Byggherre Felles		
Særmøte - E Føde og barsel - NSA		
Dato/tid: 23.11.2023 07:30	Lokasjon: Forskningsparken	
Ansvarlig Elisabeth Sogstad Grannes		Klassifiseringskode
Beskrivelse Særmøte for avklaring av utstyr i enkeltrom		Neste møte i serien

001 <input type="checkbox"/>	<p>Agenda</p> <ul style="list-style-type: none"> - Endringer i plan for plan 3, føde og plan 4 og 5, barsel - Rettelser/inns spill til RFP og utstyrs lister som var sendt ut på forhånd. <p>WFL-51357: Særmøte - E Føde og barsel - NSA</p>																																													
002 <input type="checkbox"/>	<p>Deltakere</p> <p>Se vedlagt fil for deltagere i møtet.</p> <p>Gruppe E - Føde og barsel, fødeobs., føde- og gynmottak og føde/gynpol.</p>

Gruppe E - Føde og barsel, fødeobs., føde- og gynmottak og føde/gynpol.

Planutsnitt 01.06.221_222 Utlevering pumpeutstyr

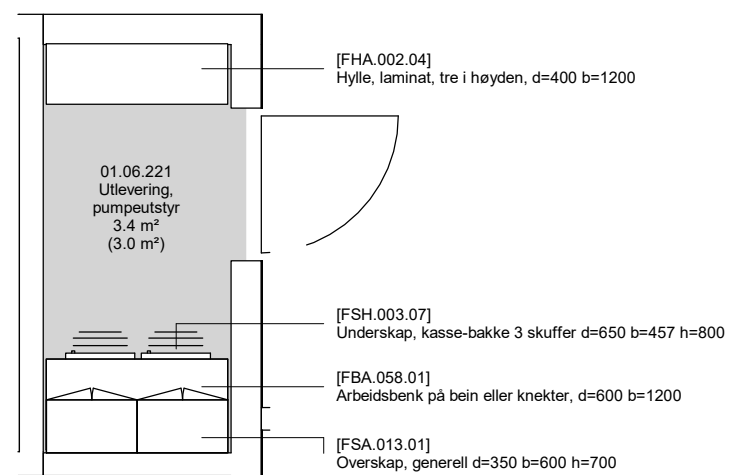
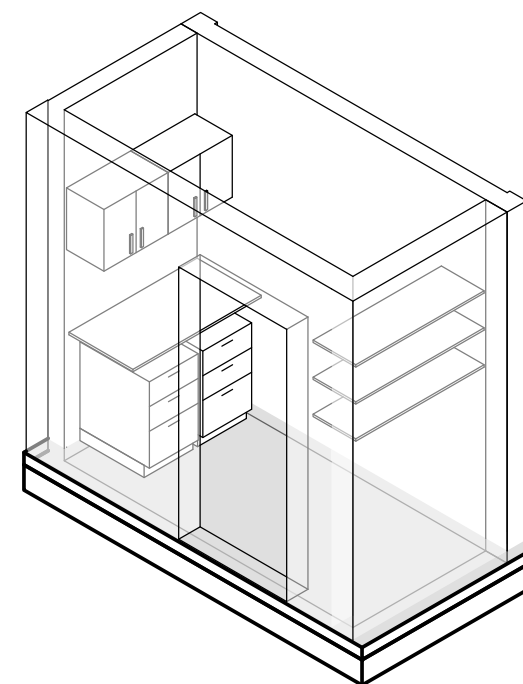
Utleveringsrommet er helt ok.
